**Réponses du Transporteur
à la demande de renseignements numéro 1
de l'Association québécoise des consommateurs
industriels d'électricité et du Conseil de l'industrie
forestière du Québec
(« AQCIE-CIFQ »)**

1 **DEMANDE DE RENSEIGNEMENTS DE L'ASSOCIATION QUÉBÉCOISE DES CONSOMMATEURS**
2 **INDUSTRIELS D'ÉLECTRICITÉ (AQCIÉ) ET DU CONSEIL DE L'INDUSTRIE FORESTIÈRE DU QUÉBEC**
3 **(CIFQ) DANS LE CADRE DU DOSSIER SUR LA DEMANDE D'AUTORISATION DU TRANSPORTEUR**
4 **RELATIVE AU PROJET À 735kV DE LA CHAMOUCHOUANE – BOUT-DE-L'ÎLE**

7 **Figure 2 - Assumed Transfer Limits**

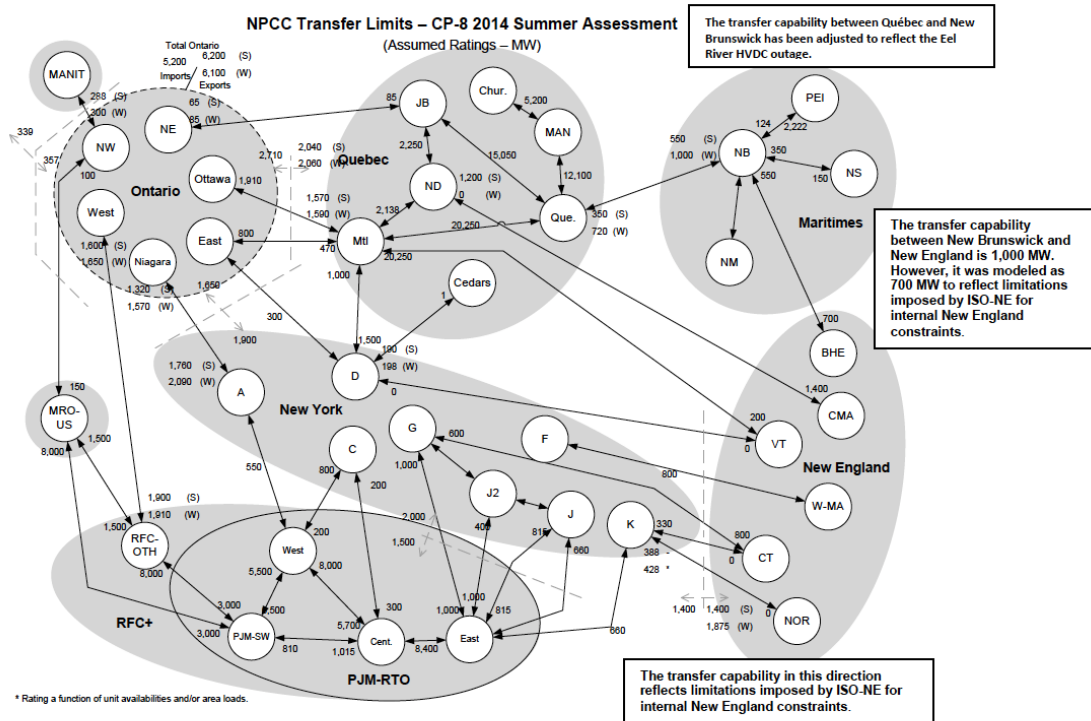
- 8 **Demande :**
 9 13.1. Afin de permettre de comprendre l'impact de la solution proposée par le Transporteur sur les
 10 capacités internes du réseau ainsi que sur les capacités aux interconnexions, veuillez refaire le
 11 schéma, incluant les valeurs en MW, qui se trouve à la référence (i) pour la zone Québec pour
 12 chacune des solutions évaluées dans le présent dossier (solutions 1 et 2). Veuillez faire cet
 13 exercice pour la pointe d'hiver et pour la pointe d'été.

- 14 **R13.1**
 15 **Voir la réponse à la question 12.3.**
